Bebauungsplan Nr. 10/3 "Korschenbroich West"

1.vereinfachte Änderung

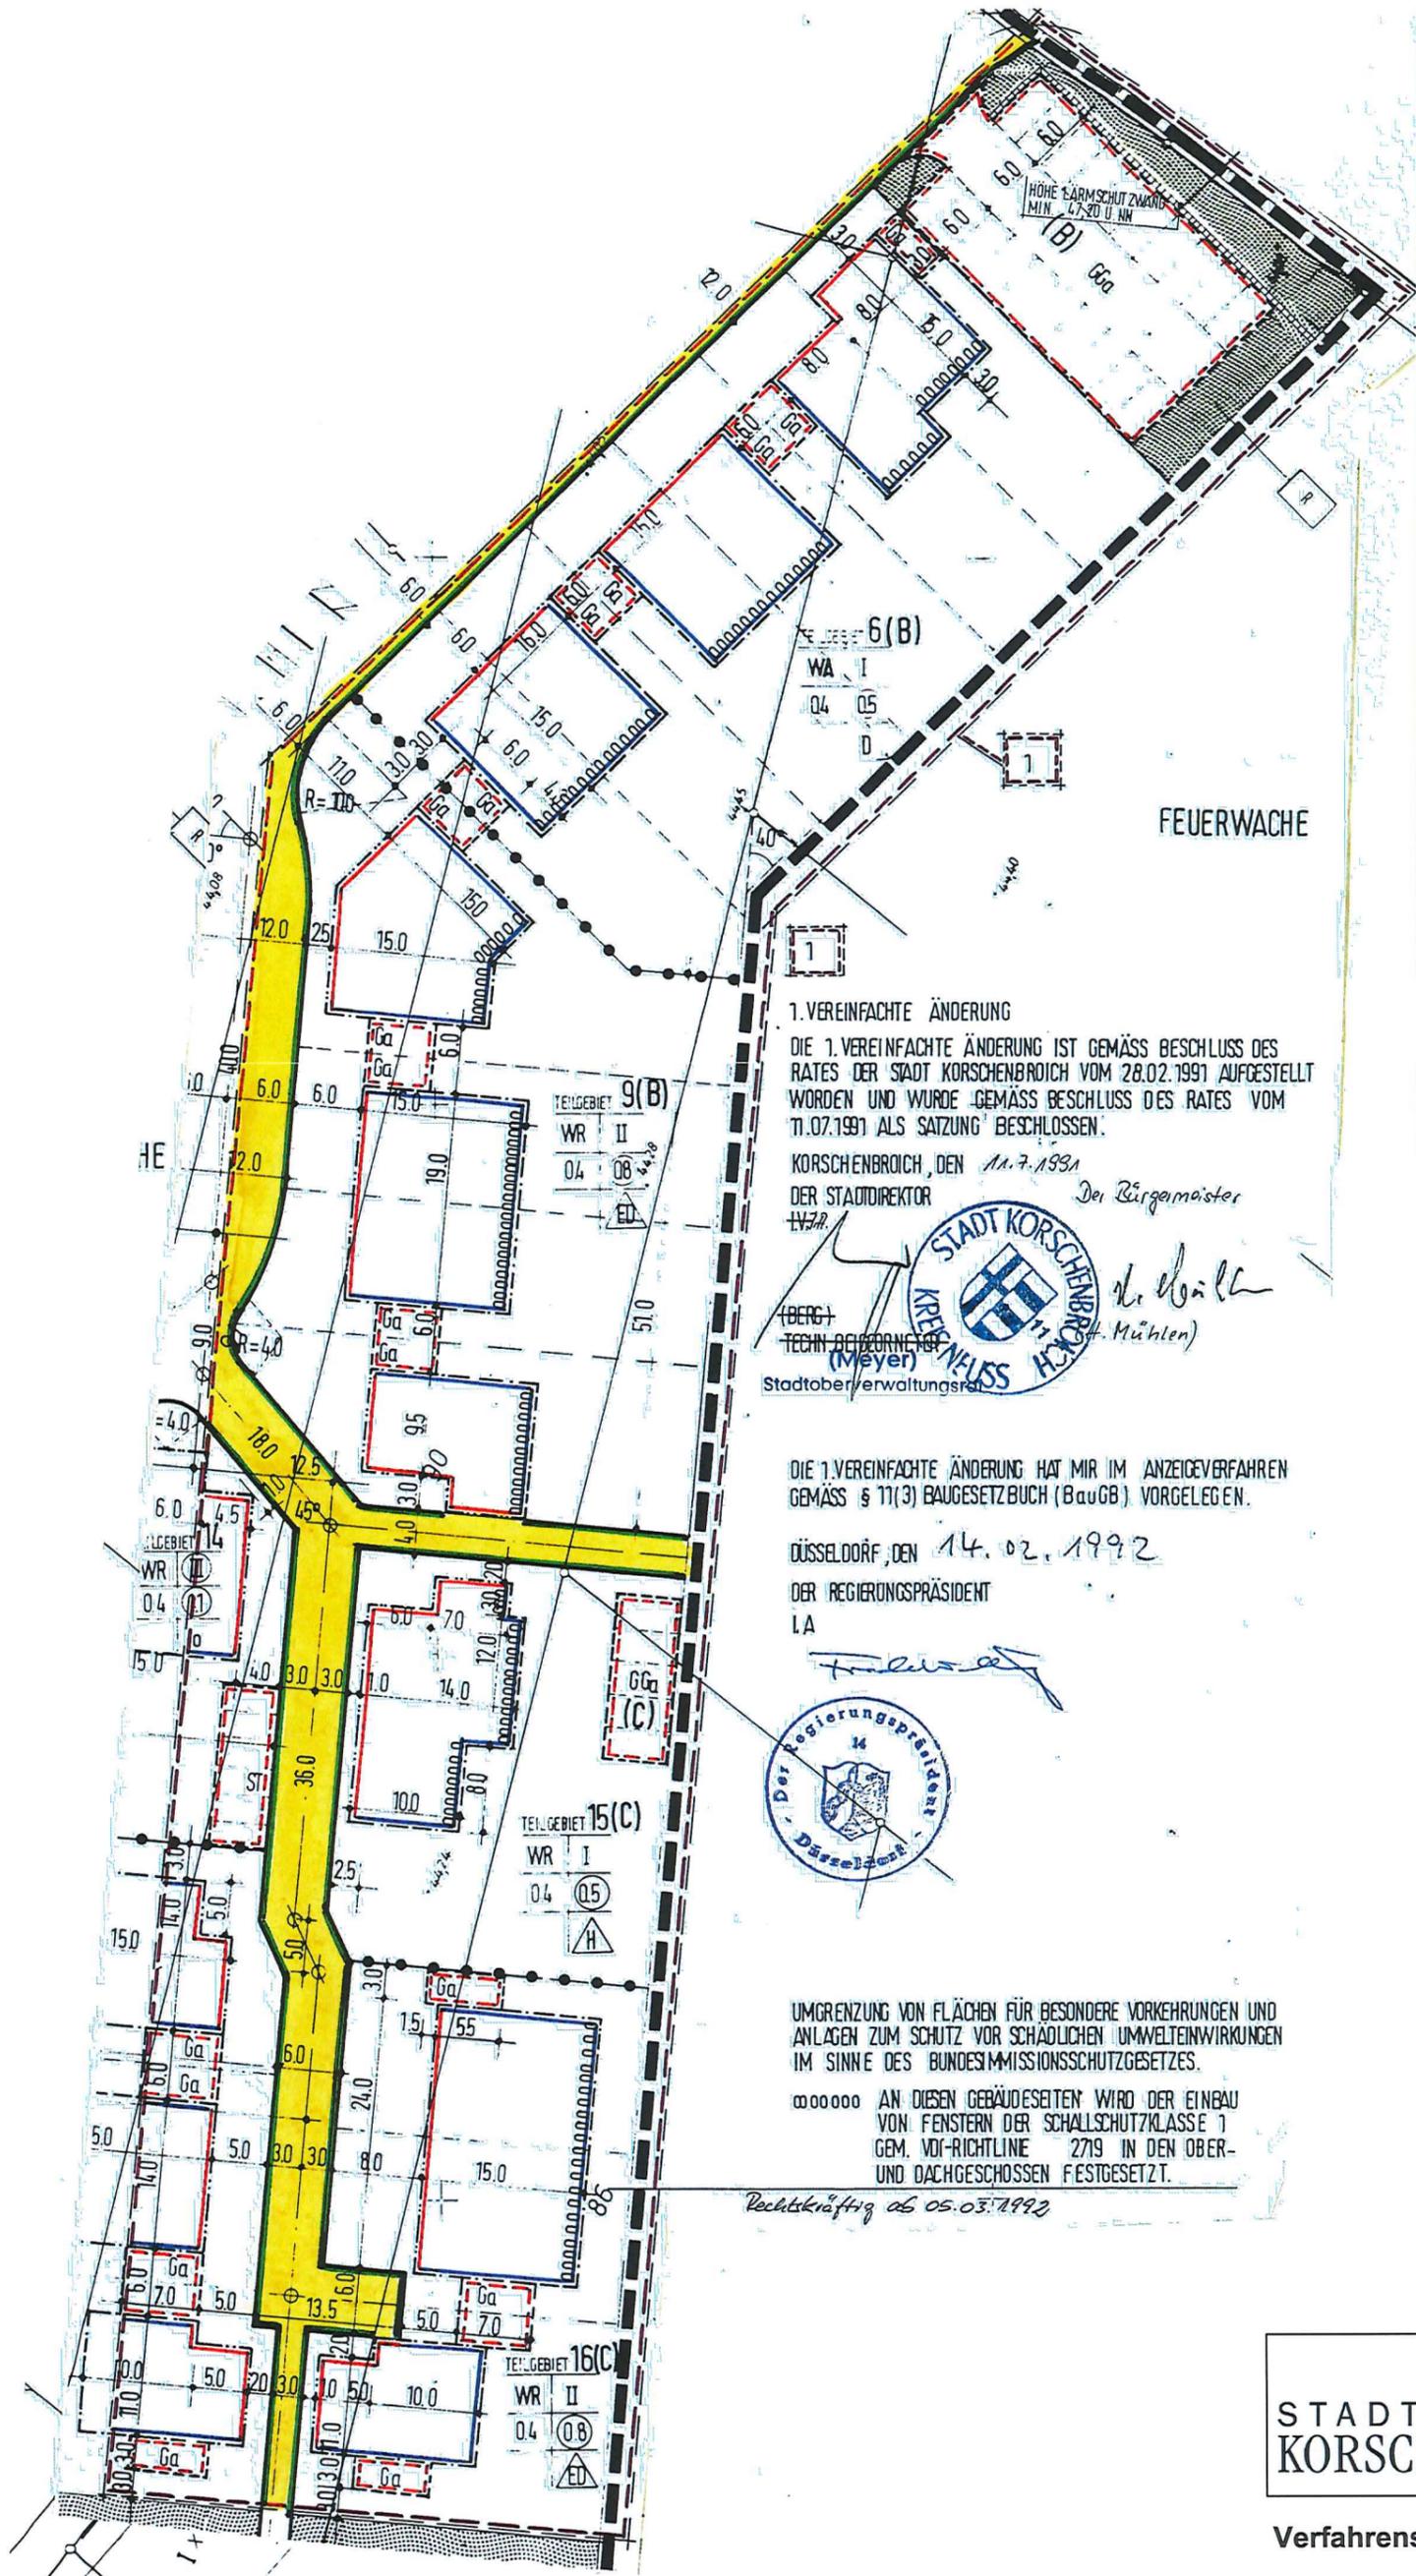
UMGRENZUNG VON FLÄCHEN FÜR BESONDERE VORKEHRUNGEN UND ANLAGEN ZUM SCHUTZ VOR SCHÄDLICHEN UMWELTEINWIRKUNGEN IM SINNE DES BUNDESMISSIONSSCHUTZGESETZES.
 AN DIESEN GEBÄUDESEITEN WIRD DER EINBAU VON FENSTERN DER SCHALLSCHUTZKLASSE 1 GEM. VDI-RICHTLINIE 2719 IN DEN OBER- UND DACHGESCHOSSEN FESTGESETZT.
 Rechtskräftig ab 05.03.1992
